Dell™ PowerEdge™ SC420 Systems Information Update

This document provides updated information for your system on the following topics:

Figure 1. Removing the Power Supply and Cooling Fan

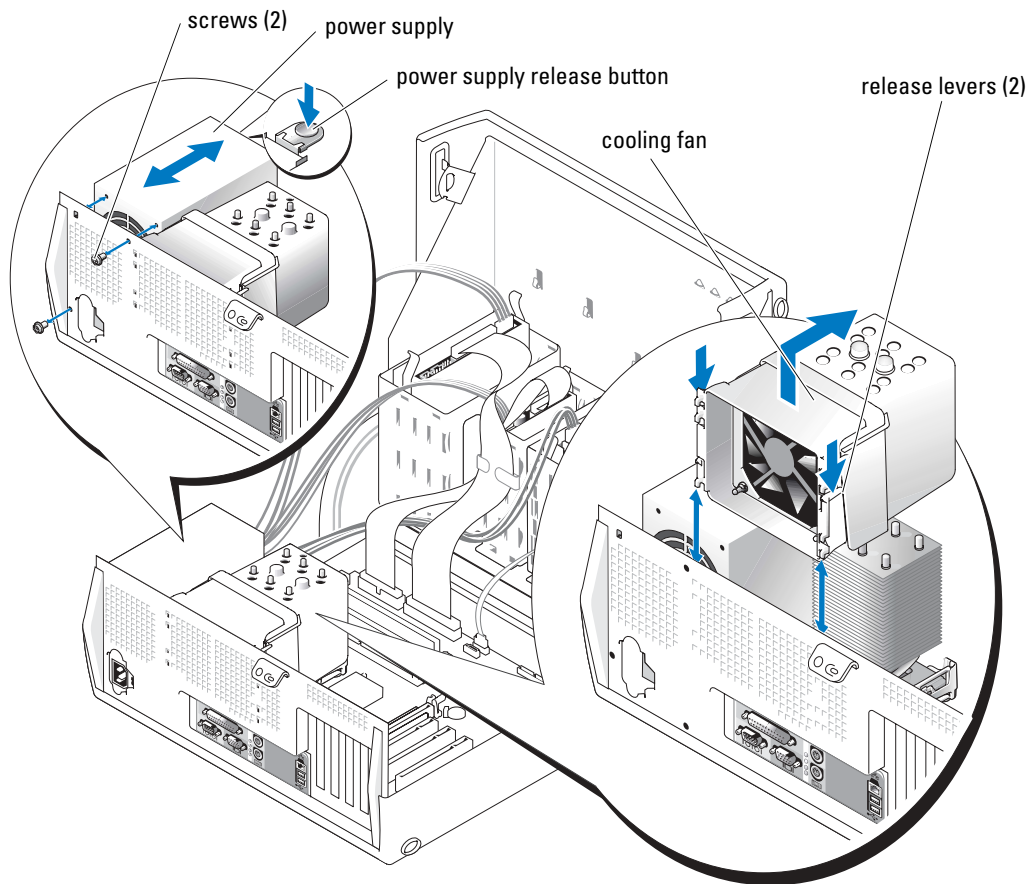
Figure 1 replaces Figure 6-2 in "Installing System Options" in the *Installation and Troubleshooting Guide*. Only two screws are used to secure the power supply.

图 1. 卸下电源设备和冷却风扇

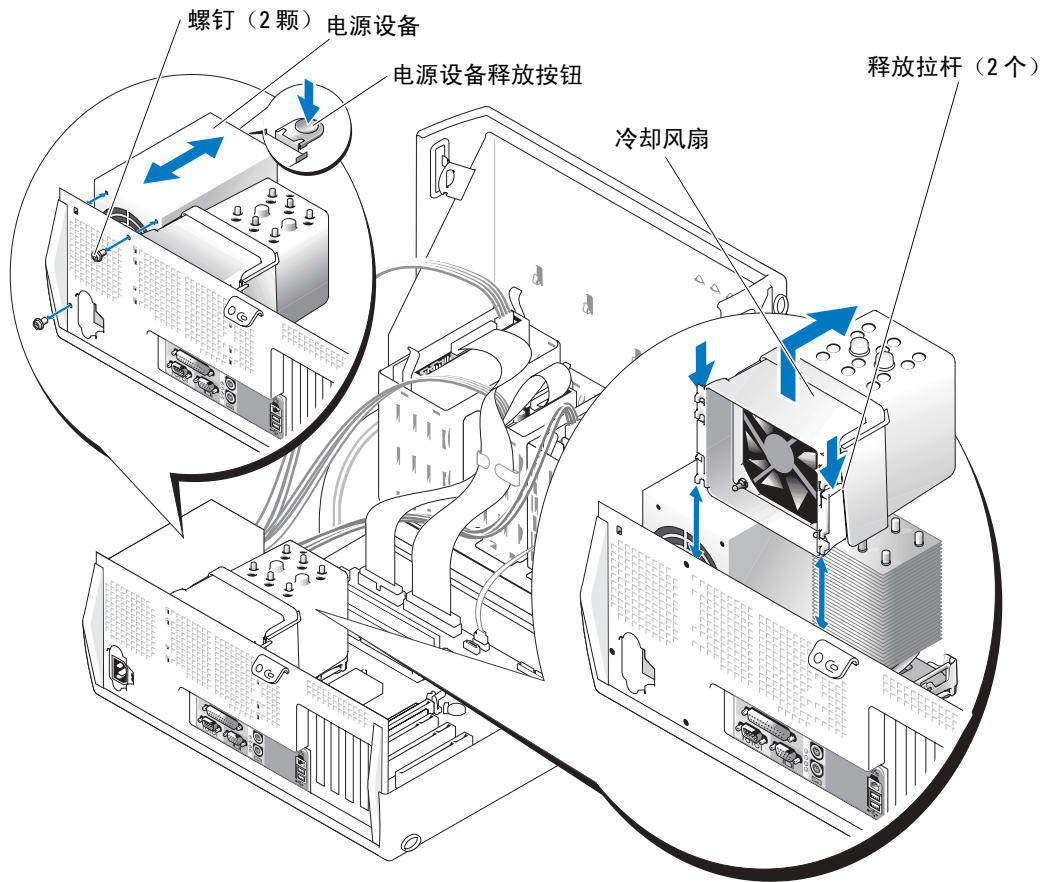
图 1 替换《安装与故障排除指南》“安装系统选件”中的图 6-2。仅使用两个螺钉固定电源设备。

Figure 1. Retrait du bloc d'alimentation et du ventilateur

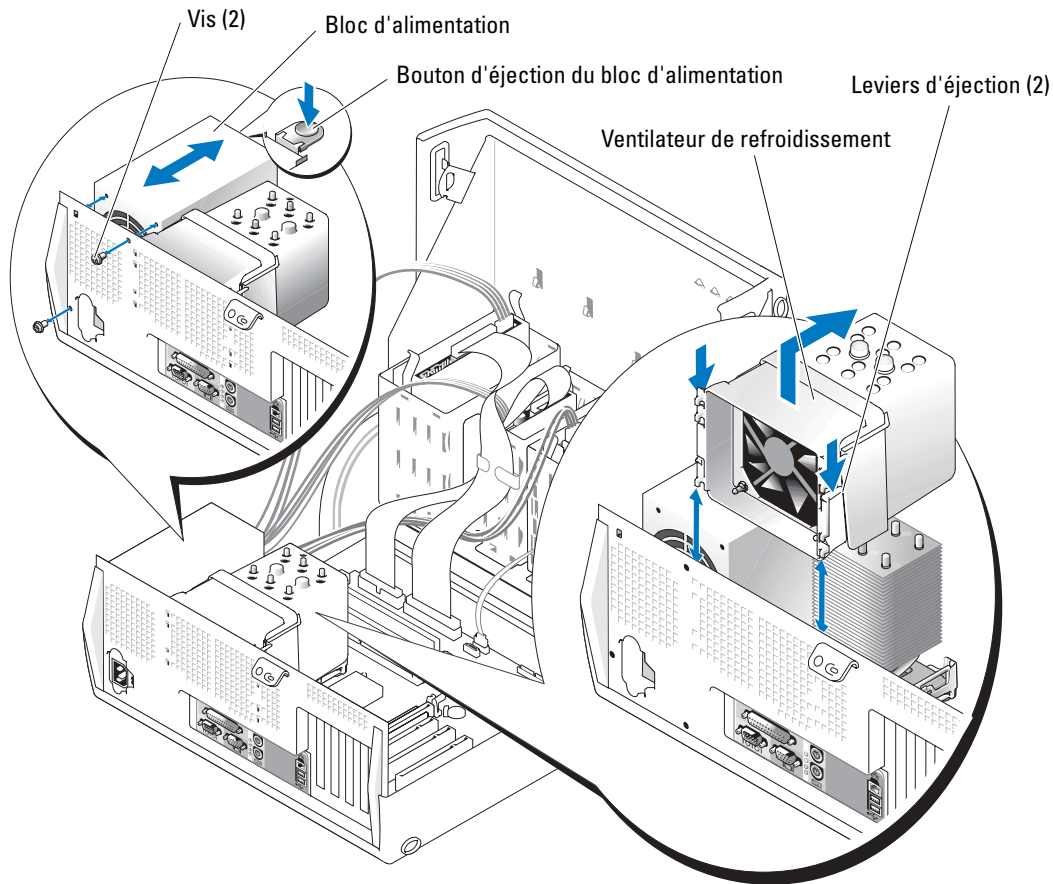
La figure 1 remplace la figure 6-2 du *Guide d'installation et de dépannage* (chapitre "Installation des options du système"). La fixation du bloc d'alimentation est effectuée à l'aide de deux vis uniquement.

Abbildung 1. Netzteil und Lüfter entfernen

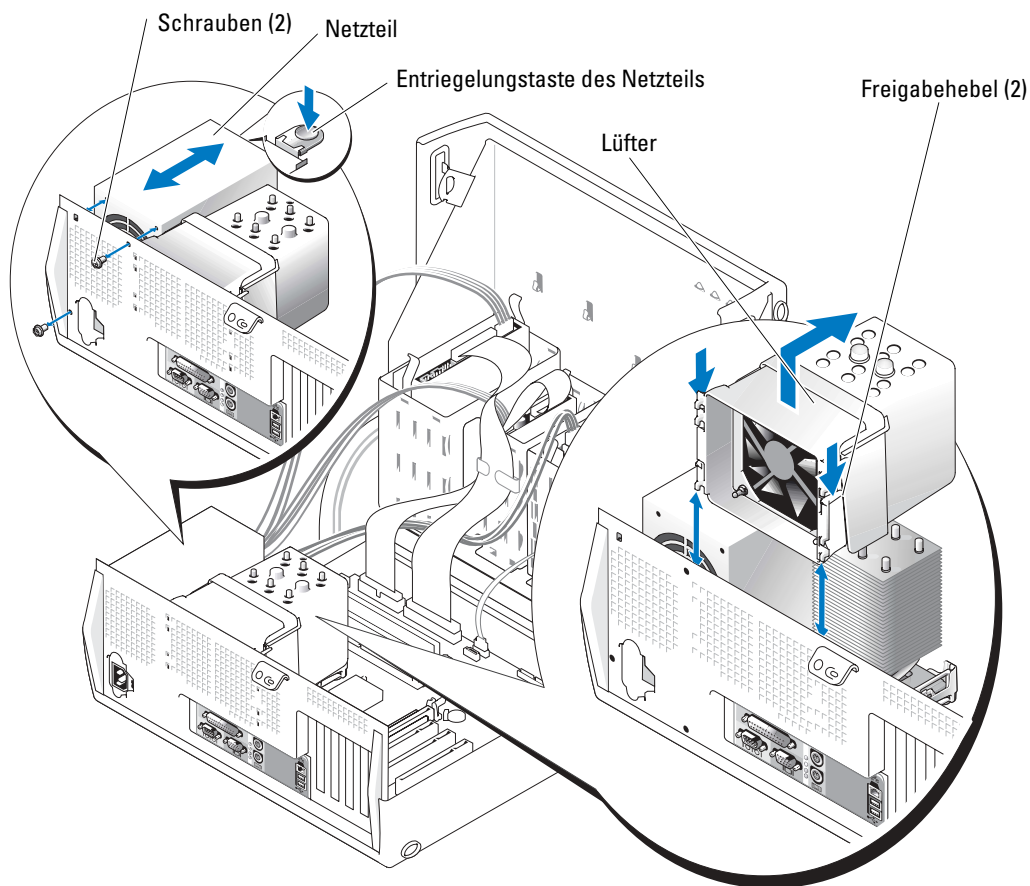
Abbildung 1 ersetzt Abbildung 6-2 im Abschnitt „Installation von Systemoptionen“ der *Installation and Troubleshooting Guide* (Anleitung zur Installation und Fehlerbehebung). Das Netzteil ist nur mit zwei Schrauben befestigt.

図 1 電源装置および冷却ファンの取り外し

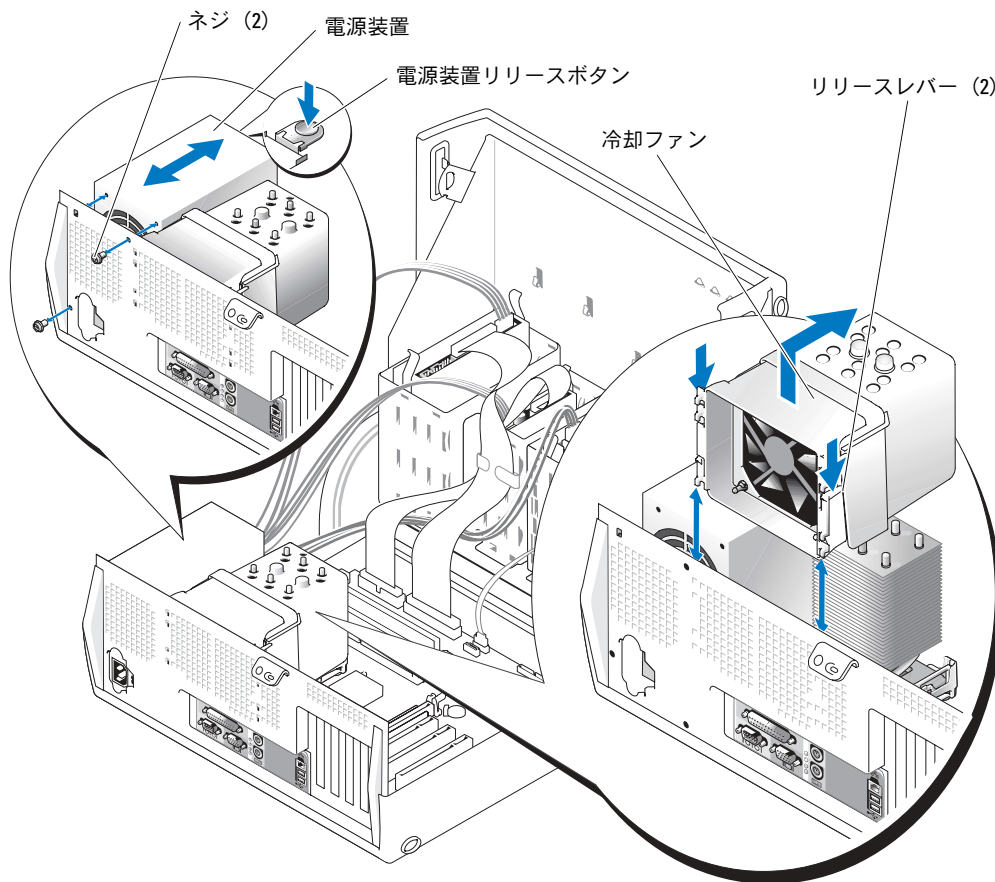
図 1 は『インストール & トラブルシューティング』の「システムオプションの取り付け」の図 6-2 を置き換えるものです。電源装置を固定するのにネジが 2 本しか使われません。

그림 1. 전원 공급 장치 및 냉각 팬 분리

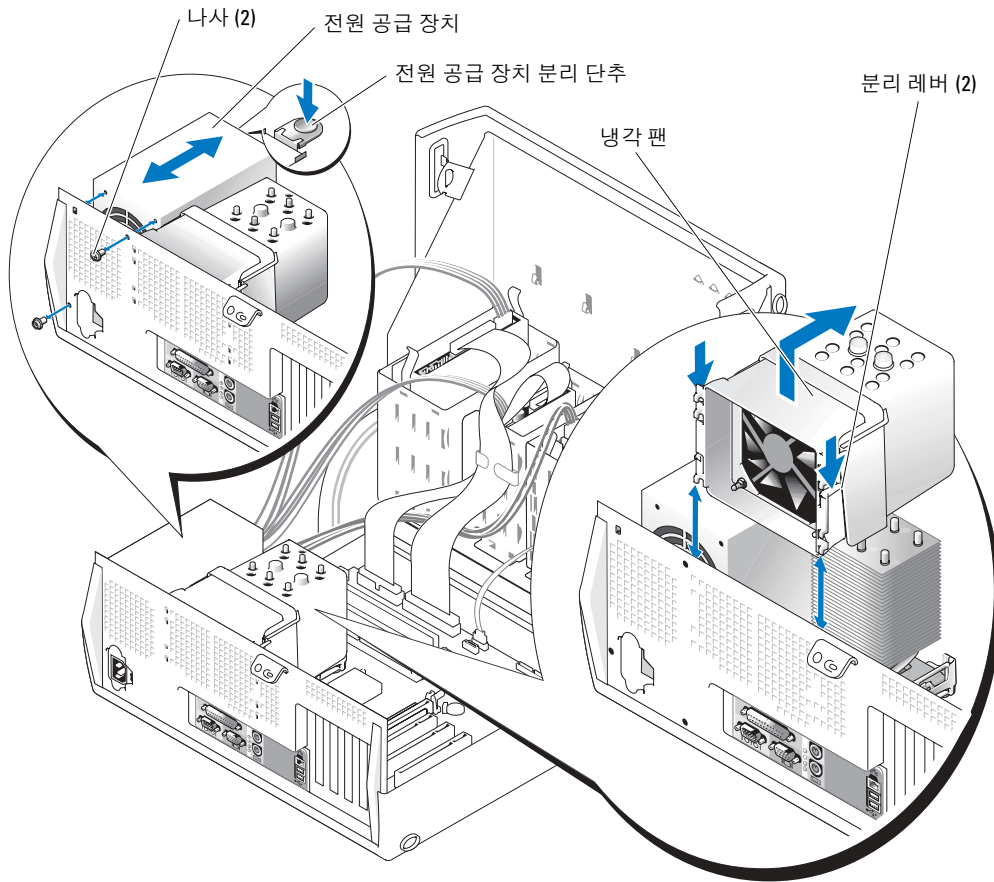
그림 1은 설치 및 문제 해결 설명서의 "시스템 옵션 설치"의 그림 6-2를 대체합니다. 두 개의 나사만으로 전원 공급 장치가 고정되어 있습니다.

Figura 1. Extracción de la fuente de alimentación y el ventilador de refrigeración

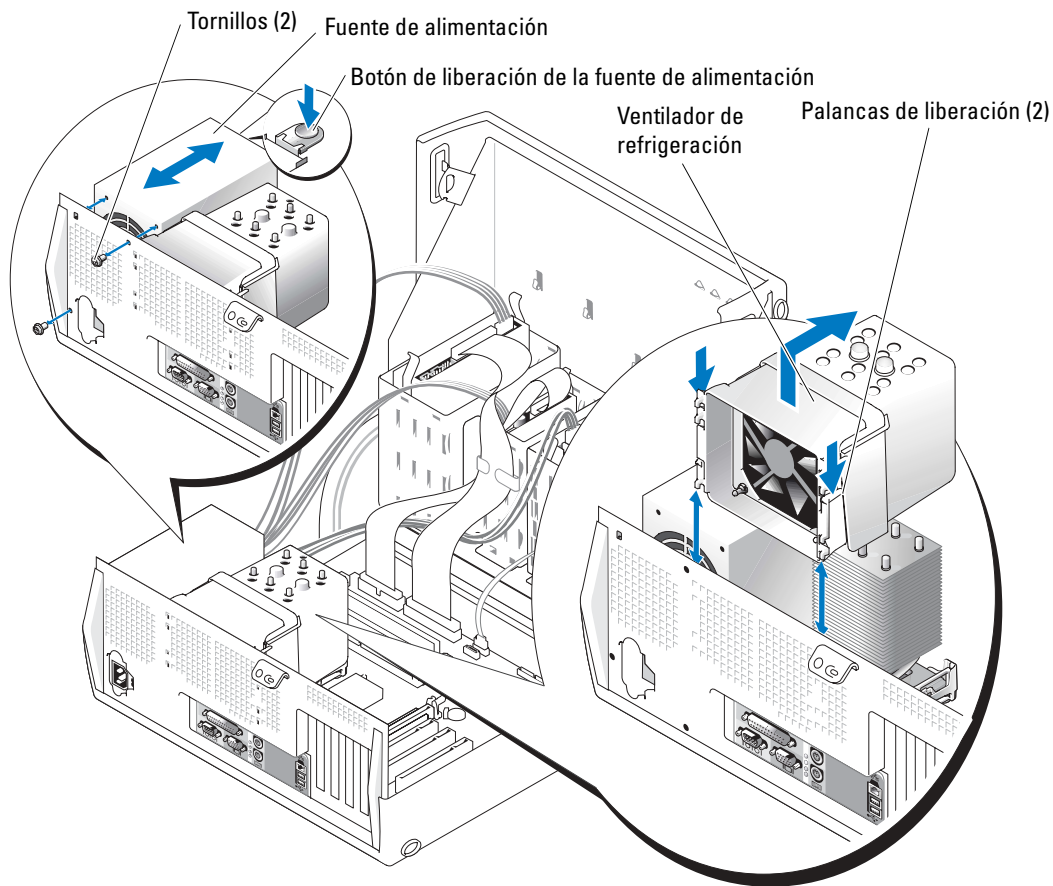
La figura 1 sustituye la figura 6-2 en la sección “Instalación de opciones del sistema” de la *Guía de instalación y solución de problemas*. Sólo se utilizan dos tornillos para fijar la fuente de alimentación.
